CASE/FORD NEW HOLLAND - serie 40 & 10

Art.-nr. 3482 600 105

MF 330

Bild 1: 330 mm enkel membranfjäderkoppling

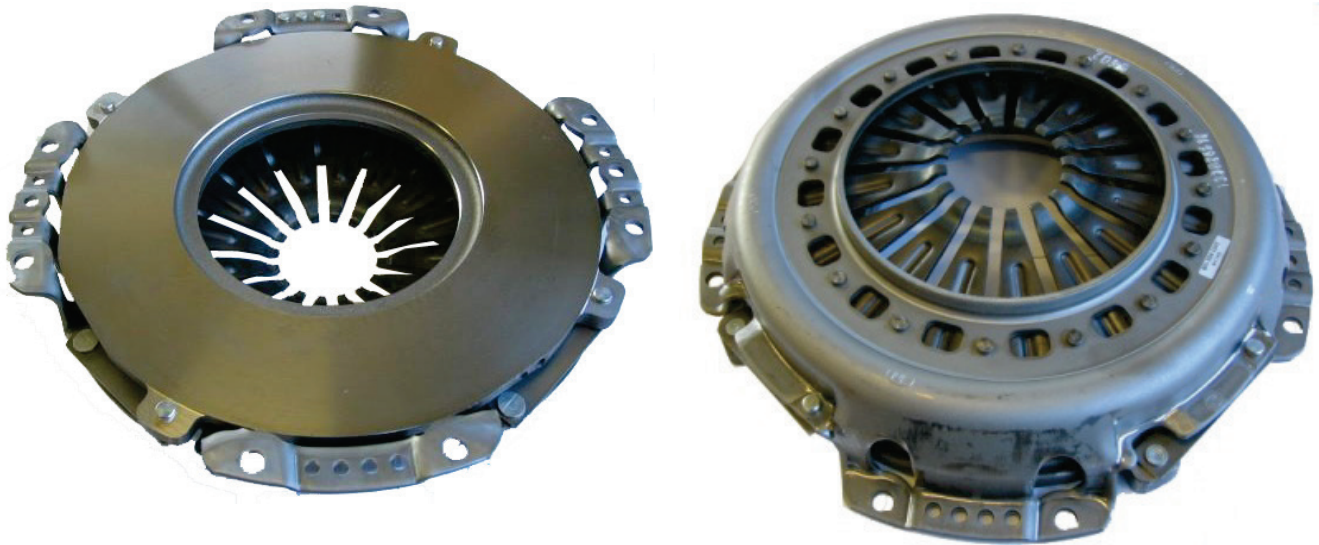
När de 4 skruvfjäderkopplingarna med hävarm byts ut mot en SACHS membranfjäderkoppling behövs inte segmentplåtarna.

SACHS membranfjäderkoppling får endast monteras med en SACHS kopplingslamell (se tabell).
